Asunto: Radicación: 12-72269- -5
 Trámite: 2
 Evento: 1
 Actuación: 519
 Oficio: 6324
 Folios: 6

Como resultado del Examen de Fondo realizado, con fundamento en el Artículo 45 de la Decisión 486 de la Comisión de la Comunidad Andina, se comunica:

Título de la solicitud: “BASTIDOR DE BASE TIPO PALETA PARA CONTENEDORES DE TRANSPORTE Y ALMACENAMIENTO DE LIQUIDOS”.

Figs. 1 y 2 del documento DE 20316883.6

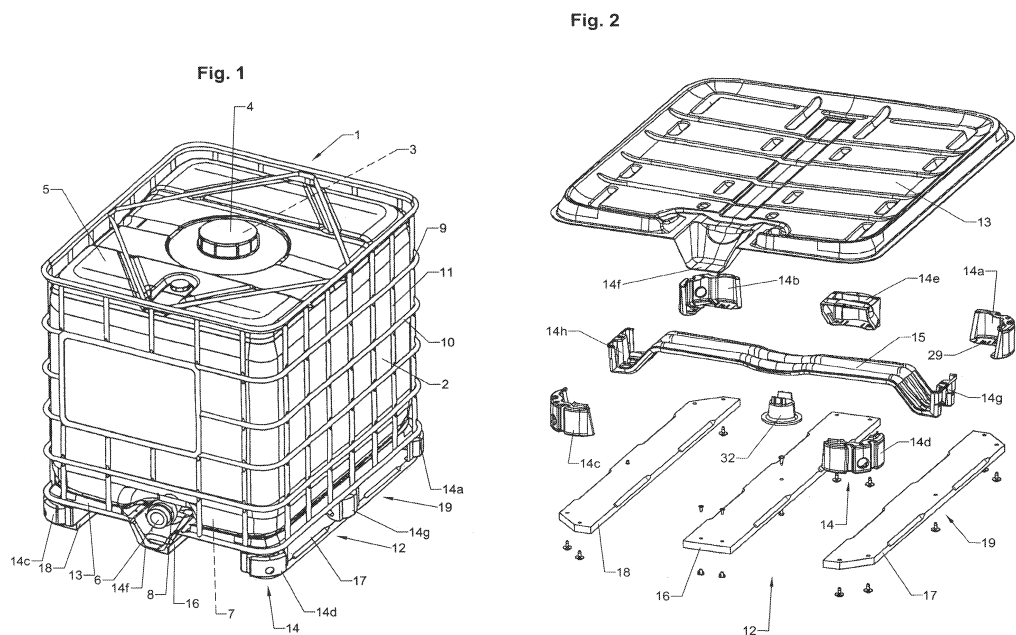
Características esenciales	D1
Un bastidor de base, en particular para contenedores de transporte y almacenamiento de líquidos, que estén equipados con un contenedor interior fabricado de plástico, que comprende:	Un bastidor de base (Figs. 1, 2 y 3a), en particular para contenedores de transporte y almacenamiento de líquidos (1) (resumen), que estén equipados con un contenedor interior (2) fabricado de plástico (resumen), que comprende:
Un cuello de llenado que se puede cerrar.	Un cuello (4) de llenado que se puede cerrar (Fig. 1).
Una boquilla de descarga.	Una boquilla (6) de descarga (Fig. 1).
Una camisa exterior fabricada de una celosía de metal o una chapa metálica.	Una camisa exterior (9) fabricada de una celosía de metal o una chapa metálica (Párr. 0012-0018).
El bastidor de base comprende: una parte inferior, así como patas de esquina, y patas centrales fabricadas de metal, que se disponen entre las patas de esquina y que están unidas a un bastidor de base al que se sujeta la parte inferior del bastidor de base, así como la camisa exterior del contenedor interior, caracterizado por que:	El bastidor de base comprende: una parte inferior (13), así como patas de esquina (14a, 14b, 14c, 14d), y patas centrales (14g, 14h) fabricadas de metal, que se disponen entre las patas de esquina (14, 14a, 14b, 14c), y que están unidas a un bastidor de base (15) al que se sujeta la parte inferior (13) del bastidor de base, así como la camisa exterior (9) del contenedor interior (2) (Figs. 1 y 2) (Párr. 0012-0018), caracterizado por que:

Una pata central del bastidor de base comprende un cuerpo de perfil, que abarca una sección transversal en forma de U, que comprende:	Una pata central del bastidor de base comprende un cuerpo de perfil (perfil de 14g, 14h; Figs. 1 y 2), que abarca una sección transversal en forma de U (Fig. 2) (Párr. 0012-0018), que comprende:
Una pared de base, una pared de muñón exterior y una pared de muñón interior, en el que la pared de base y las paredes de muñón incorporan una banda perimetral axial que se	Una pared de base (base de 14g, 14h), una pared de muñón exterior y una pared de muñón interior (lados interior y exterior de 14g, 14h), en el que la pared de base y las paredes

materializa en forma de U, en las áreas extremas axiales del cuerpo de perfil en un plano en ángulos rectos con respecto a un eje longitudinal del cuerpo de perfil.	de muñón incorporan una banda perimetral axial que se materializa en forma de U (Fig. 2; 14g, 14h), en las áreas extremas axiales del cuerpo de perfil (perfil de 14g, 14h) en un plano en ángulos rectos con respecto a un eje longitudinal (un eje a través del ancho de 15) del cuerpo de perfil (Fig. 2)(Párr. 0012-0018)..
--	---

De acuerdo con la tabla anterior, las características esenciales del bastidor de base tipo paleta de la reivindicación 1 habían sido divulgadas previamente en el documento D1, por lo tanto, la materia reivindicada no es nueva.

- Reivindicación 2: las paredes de muñón (lados interior y exterior de 14g, 14h) abarcan en cada caso un borde de soporte superior (parte superior de 14g, 14h), que se forma por medio de una banda perimetral (Fig. 2; 14g, 14h) que se dispone a fin de formar un ángulo con las paredes de muñón paralelas a la parte inferior (13) del bastidor de base, con lo que las bandas periféricas se disponen en un plano de soporte común (Fig. 2) (Párr. 0012-0018).

- Reivindicación 3: la pared de muñón exterior (lado exterior de 14g, 14h), en su área superior, que esté orientada hacia la parte inferior (13) del bastidor de base, comprende un rebaje que forma una proyección en forma de caja opuesta a un borde inferior de la pared de muñón (Fig. 2) (Párr. 0012-0018).

- Reivindicación 4: la proyección en forma de caja se extiende en la banda perimetral axial (14g, 14h; Fig. 2) (Párr. 0012-0018).
- Reivindicaciones 5 y 8: la pared de muñón interior (lado interior de 14g, 14h) comprende una costura de refuerzo (hendiduras que se proyectan del elemento 15 hacia la parte superior de 14g, 14h), que se encuentra ubicada frente a la proyección en forma de caja de la pared de muñón exterior y que se extiende desde la banda perimetral superior de la pared de muñón interior hasta la pared de

- Reivindicación 6: la banda perimetral superior de la pared de muñón interior se proyecta más allá de la pared de base hacia un espacio interior del bastidor de base, y la costura de refuerzo discurre hasta inclinarse hacia la banda perimetral superior (14g, 14h; Fig. 2) (Párr. 0012-0018).

- Reivindicación 7: la proyección en forma de caja en la pared de muñón exterior incorpora dos pliegues de tal modo que dos proyecciones, que se incorporan en cada caso en las áreas extremas axiales de la pared de muñón y que se extienden hasta la banda perimetral axial, están separadas entre sí por un rebaje (hendiduras que se proyectan del elemento 15 hacia la parte superior de 14g, 14h; Fig. 2) (Párr. 0012-0018).

- Reivindicaciones 9 y 10: dos patas centrales (14g, 14h), que se encuentran ubicadas una frente a la otra, comprenden un cuerpo de perfil y las bandas periféricas de las paredes de muñón interiores de los cuerpos de perfil se conectan entre sí a través de un miembro transversal de la parte inferior (15; Fig. 2) (Párr. 0012-0018).

- Reivindicación 11: un contenedor de transporte y almacenamiento (1) de líquidos (resumen), que está equipado con un contenedor interior (2) fabricado de plástico, que comprende un cuello (4) de llenado que se puede cerrar (Fig. 1) y una boquilla (6) de descarga, así como una camisa exterior (9) fabricada de una celosía de metal o una chapa metálica, en el que el contenedor interior (2) y la camisa exterior (9) se disponen sobre una parte inferior (13) de un bastidor de base (Figs. 1, 2 y 3a) (Párr. 0012-0018).
